規格變更通知

BX 系列 I/O 端子台

茲因 BX 系列 I/O 端子台的部分規格有所變更，特此通知。

I/O 端子台用電纜

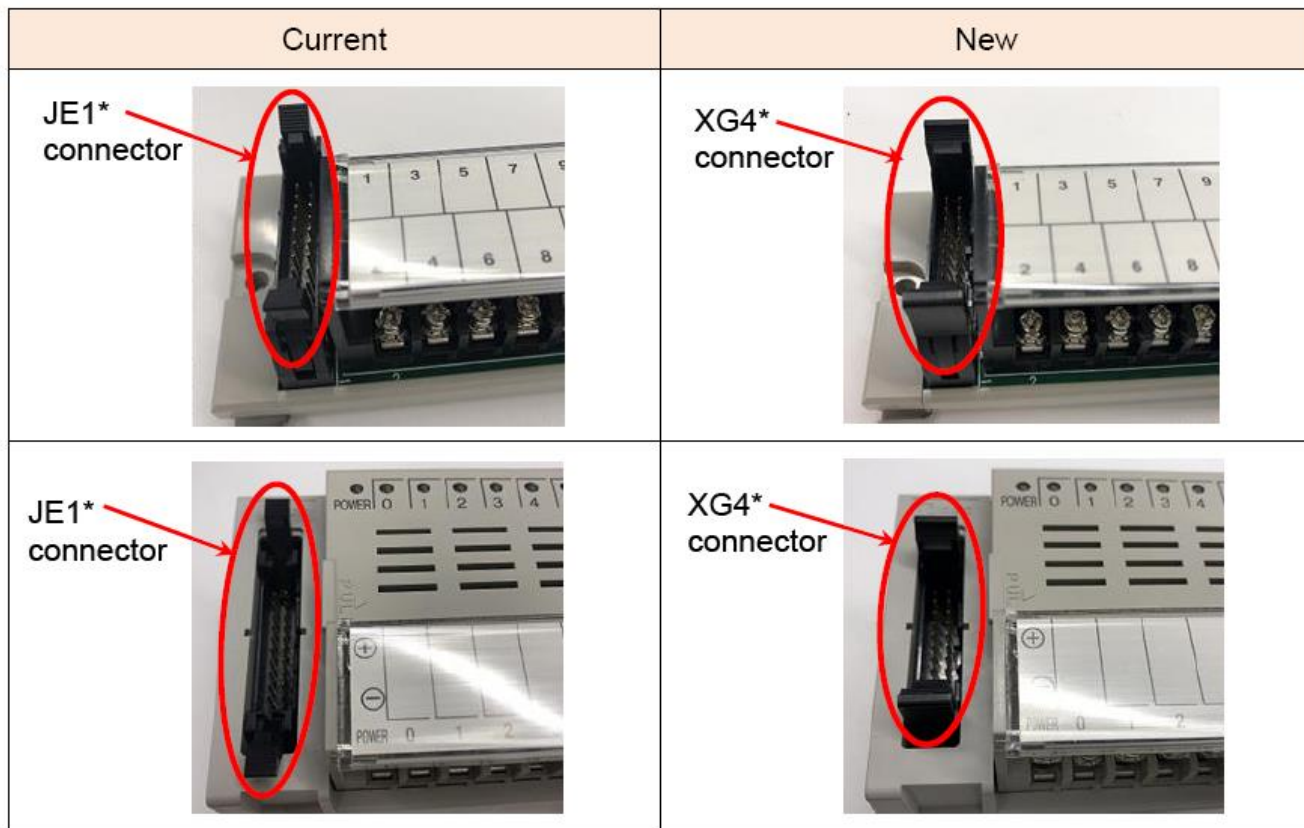
連接器由 IDEC 製 JE1※變更為 OMRON 製 XG4※。

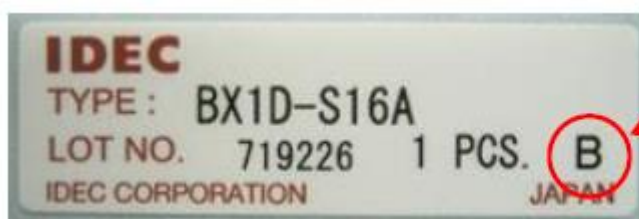
- (1) 關於變更後的連接器的詳細規格，請至 OMRON 網頁確認。
- (2) 因鎖定/彈出的結構與現行品不同，因此變更後產品在插入或拆卸時的操作手感也會現行品略有不同。
- (3) 變更前後製品在構造上是可以混合使用的，但是還是請顧客先確認動作後再使用。
